ENTRAIGUES
SUR LA SORGUE

RAPPORT D'ENQUÊTE PUBLIQUE

Modification n°4 du P L U

CONCLUSIONS MOTIVEES ET AVIS DU COMMISSAIRE ENQUÊTEUR

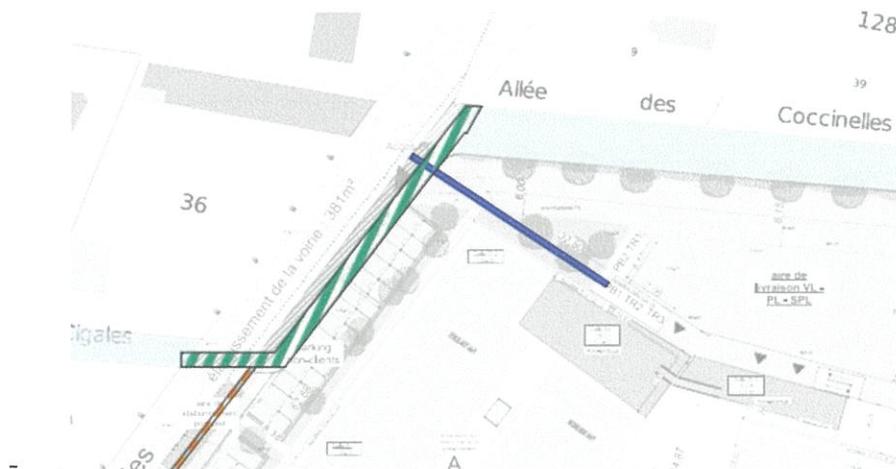
Pour l'association des riverains APQNPE cette surélévation de 9 à 12m avec dépassements ponctuels jusqu'à 14m sur moins de 30% de la surface de toitures est perçue comme incohérente vis à vis de l'habitat avoisinant. En effet on ne trouve pas de justifications précises à la nécessité d'augmenter les hauteurs des futures constructions sur ce secteur commercial. Sur la partie Est du secteur, les règles du futur PLU mettent l'accent sur la nécessité de continuité avec les bâtiments riverains existants tout en conservant une hauteur maximale de 9m.

Interrogé sur les raisons de cette modification, la collectivité répond que « le bâtiment est plus haut au centre de la parcelle afin de limiter son impact paysagé. C'est ce que l'on appelle l'épannelage des hauteurs. C'est ce qu'indique bien le règlement proposé UEb : « un dépassement partiel pouvant atteindre 14 mètres sera possible s'il n'excède pas 30% de la superficie des toitures ». Dans le futur projet cela portera sur 500m² et pour une augmentation de hauteur de 2m ».

On peut considérer que l'impact visuel de cette modification reste limité et que celle-ci peut bénéficier à l'intérêt général en ouvrant la possibilité d'installation d'une crèche dans le futur projet .

On peut considérer que l'impact visuel de cette modification reste limité. En effet l'épannelage des hauteurs de construction résultant du fait que la hauteur maximum reste limitée à 30% de la surface des toitures permettra de limiter les impacts visuels vis-à-vis des habitations riveraines. Par ailleurs cette augmentation de hauteur ouvre la possibilité aux constructeurs d'ajouter un niveau complémentaire en remplaçant les toits traditionnels par des toits terrasse. Cette surface de plancher complémentaire pourrait permettre l'installation d'activités nouvelles répondant aux besoins des habitants. Bien que compréhensible, la remarque formulée par l'association des riverains ne justifie pas l'abandon de cette modification.

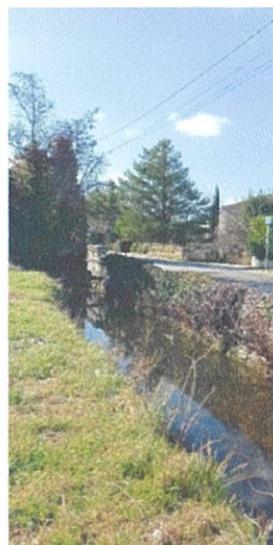
La nouvelle réglementation issue de la modification du PLU ouvrira la possibilité d'accès au centre commercial via la route de Bédarrides. L'association APQNE s'oppose fortement à cela du fait que le carrefour du pont de la pierre et les caractéristiques techniques de l'avenue de Bédarrides ne sont pas adaptés à une forte augmentation de Trafic et au passage de poids lourds. En effet le ponceau existant ne serait pas compatible avec les charges engendrées par le passage de gros camions de livraison devant desservir le futur centre commercial.

Il faut noter que les services de l'Etat rappellent les éléments architecturaux remarquables situés à proximité de la route de Bédarrides et le riche contexte paysager. Dans le cadre du projet de permis, les accès aux places de stationnement du personnel et les accès camions se

feront depuis la route de Bédarrides via un élargissement de la voie actuelle sur toute la longueur du futur centre commercial avec busage du canal bordant la voie et le remplacement du ponceau par des dalots béton comme figurés au plan ci-dessous.

Cette route dessert un quartier résidentiel et bénéficie d'un riche caractère paysager et d'ouvrages hydrauliques intéressants. Les photos ci-après ont été prises à l'emplacement de ces futurs travaux.

Le projet de permis de construire présenté par la société PROXRETAIL prévoit la destruction de ces ouvrages et du canal. Interrogé à ce sujet, la collectivité précise que « les ouvrages hydrauliques situées le long de l'avenue de Bédarrides et à l'angle Sud ne sont plus en fonction. Cela a été confirmé par M. RHODET, le directeur de l'ASCO. Concernant le dispositif hydraulique historique, situé au Sud-Ouest de la propriété, qui est effectivement un élément patrimonial, celui-ci sera déplacé un peu plus à l'Est mais maintenu ».

Compte tenu du refus formulé par l'association APQNE relatif à l'ouverture de la desserte du futur centre commercial via l'avenue de Bédarrides, une concertation avec les riverains s'avère nécessaire. La desserte PL via l'avenue de Bédarrides serait maintenue.

Une solution de compromis pourrait consister à limiter l'élargissement projeté au tronçon de route de Bédarrides situé entre le carrefour du pont de la pierre et le ponceau de franchissement du canal. Cette solution permettrait de satisfaire à la fois aux contraintes de desserte du futur centre commercial et à la sauvegarde des caractères résidentiels et paysagers de cette voie depuis le ponceau existant (conservation du ponceau et du canal existant) jusqu'à l'allée des coccinelles.

En plus d'imposer que les sorties et entrées VL du futur centre commercial se fassent au niveau de la route de Carpentras, Je recommande de limiter l'élargissement de la route de Bédarrides à l'espace situé entre le carrefour du pont de la pierre et le ponceau existant limitant ainsi le passage des camions de livraison et l'accès au futur centre commercial à la partie de l'avenue de Bédarrides située au Sud du ponceau. Cela permettrait d'éloigner la circulation des poids lourds des habitations les plus proches et de préserver les éléments marquants du paysage actuel.
